東海第二発電所

外部からの衝撃による損傷の防止(竜巻)

審査会合コメント回答

平成29年10月11日
日本原子力発電株式会社

別図 6-2 使用済燃料乾式貯蔵建屋と近隣事業所の敷地から
飛来物が到達し得るエリアの位置関係

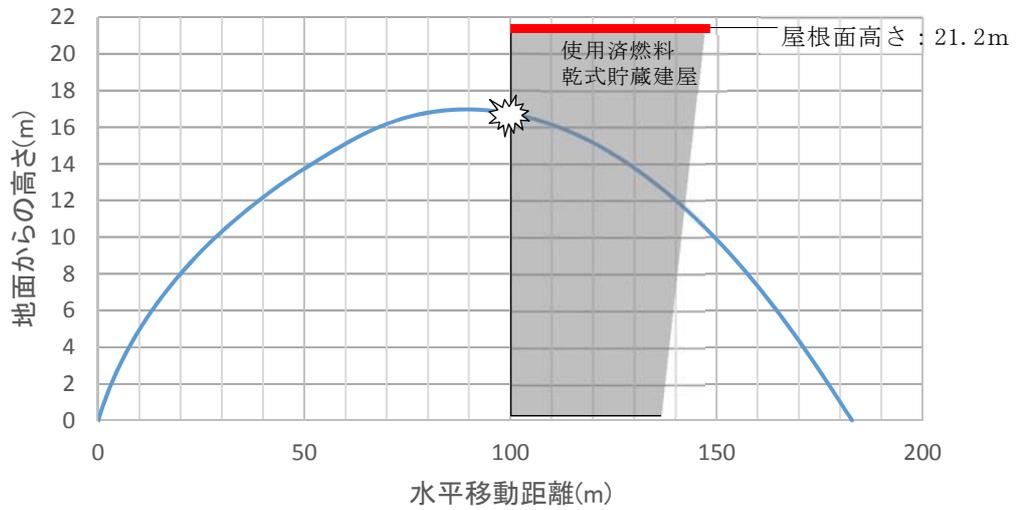
別図 6-2 イ) に、使用済燃料乾式貯蔵建屋と近隣事業所の敷地のうち飛来物が存在する可能性があるエリアとの位置関係を示す。

近隣事業所からの飛来物は、使用済燃料乾式貯蔵建屋の南東方向から飛来すると考えられることから、使用済燃料乾式貯蔵建屋に衝突する場合は、建屋の東側もしくは南側外壁に衝突すると考えられる。

以上より、飛来物の衝突を考慮すべき箇所として、建屋の東側外壁、南側外壁及び屋根面を抽出した。

図 車両衝突時の鉄筋コンクリート壁の損傷解析

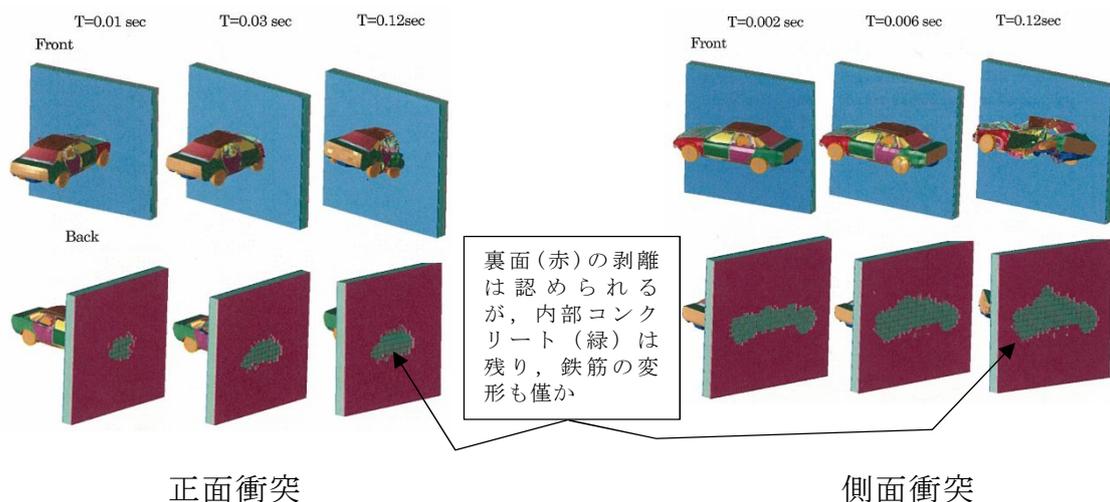
下図に示すように、使用済燃料乾式貯蔵建屋の上部外壁と同じ厚さ 450mm の壁面に対しては、衝突面の損傷及び裏面剥離は見られるが、その範囲は車両の大きさと同程度に留まっており、またコンクリートの大規模な脱落や鉄筋の大変形及び破断は認められていないことから、遮蔽機能についてはある程度維持されているものと考えられる。

本文 3.2 節の影響評価では、衝突面においては遮蔽機能を全喪失したものと評価しており、上記の解析結果から、この想定は保守性を有していると判断している。

別図 7-1 隣接事業所南端からタービン建屋への飛来物の軌跡

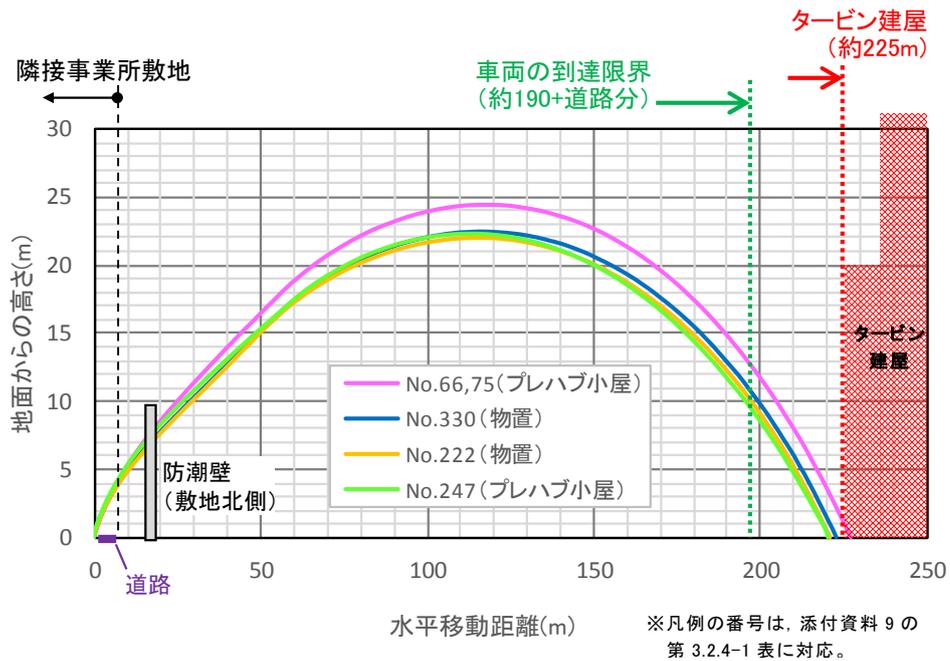
東海第二発電所の北側にある隣接事業所の施設からの飛来物の到達範囲は、別図 7-1 のとおりであり、車両については飛散範囲と評価対象施設との間に十分な離隔が確保されていることから、その影響は考慮不要である。

また、車両以外の物品については、設計飛来物（鋼製材）の影響を上回る物品がタービン建屋にわずかに届き得る可能性があるものの、以下の理由により、タービン建屋の機能（内包する竜巻防護施設の防護）に影響を与える可能性はないと判断した。

上記飛来物は柔飛来物であり、衝突面も比較的鈍い形状と考えられるが、保守的に剛飛来物且つ先端が鋭い形状と見なし、コンクリートの貫通評価式及び裏面剥離評価式にて評価したところ、別表 7-2 に示すとおり、壁面

を貫通することはなく裏面剥離も生じないことから、建屋内部の竜巻防護施設に対する外殻防護が達成できることを確認した。
